Comune di Roncone
(Provincia Autonoma di Trento)

Piano Regolatore Generale Variante 2012

RELAZIONE DI CONTRODEDUZIONE AL VERBALE CUP

N. 05/2013 DI DATA 24 APRILE 2013

Proposta di riposizionamento della rotatoria

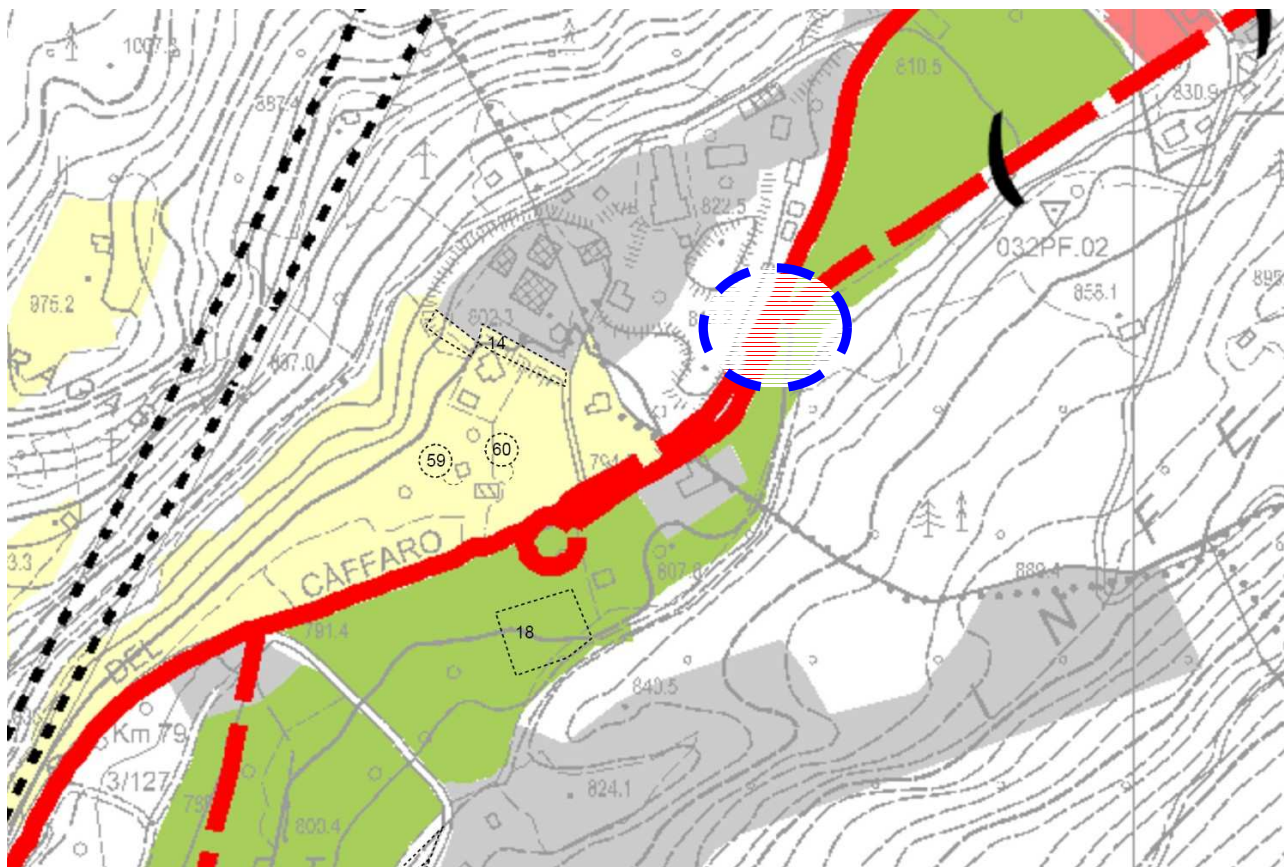
Viene volutamente esclusa la rotatoria sull'arteria 237 in prossimità dell'innesto della circonvallazione di Bondo.

Dalle carte del PUP non risulta evincibile quale potrebbe essere il tracciato di progetto ed il motivo di necessità per realizzare una rotatoria all'interno della piana agricola, quando appare più logico che la rotatoria dovrebbe essere realizzata in comune di Bondo, come da estratto allegato.
